改善箇所説明図

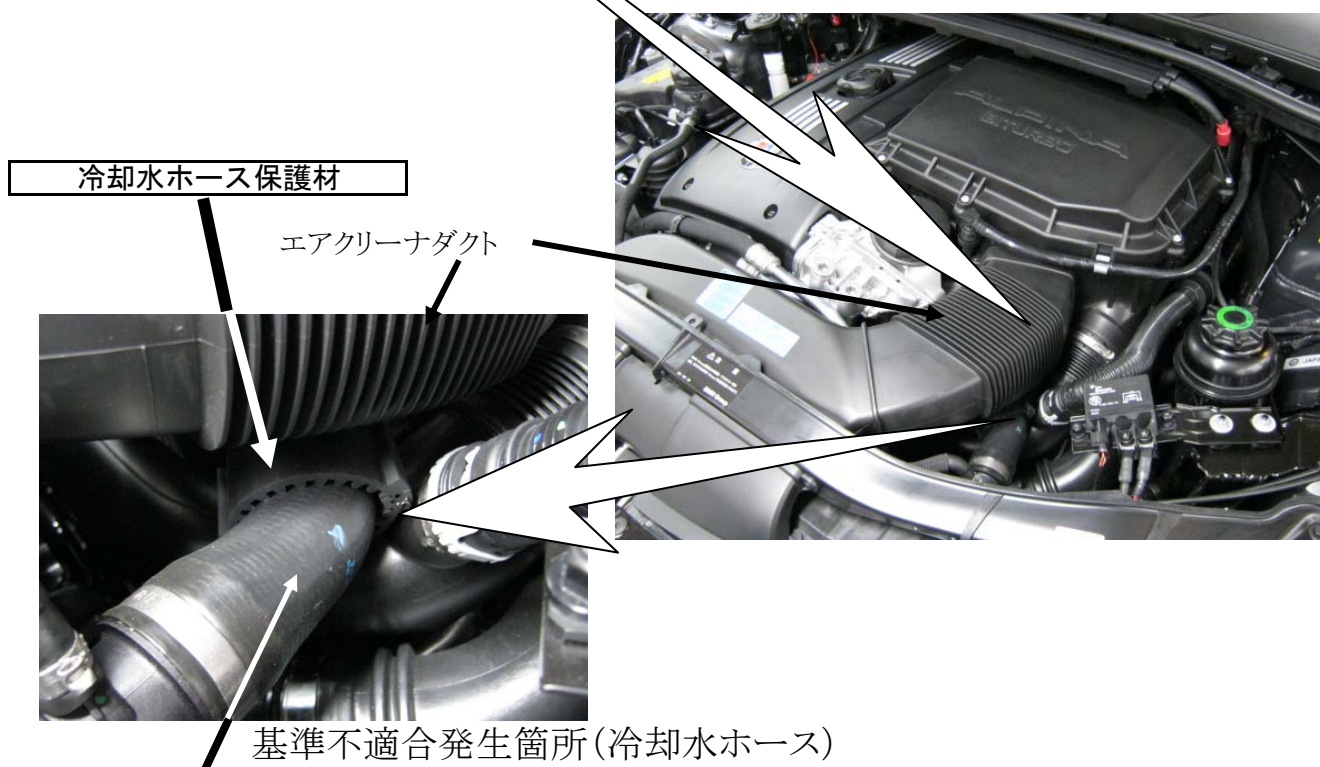
原動機において、冷却水ホースとエアクリーナダクトとの隙間が少ないため、走行振動等により冷却水ホースとエアクリーナダクトが接触することがある。そのため、そのまま使用を続けると、冷却水ホースが損傷し、最悪の場合冷却水が漏れるおそれがある。

全車両、冷却水ホースに保護材を取り付ける。
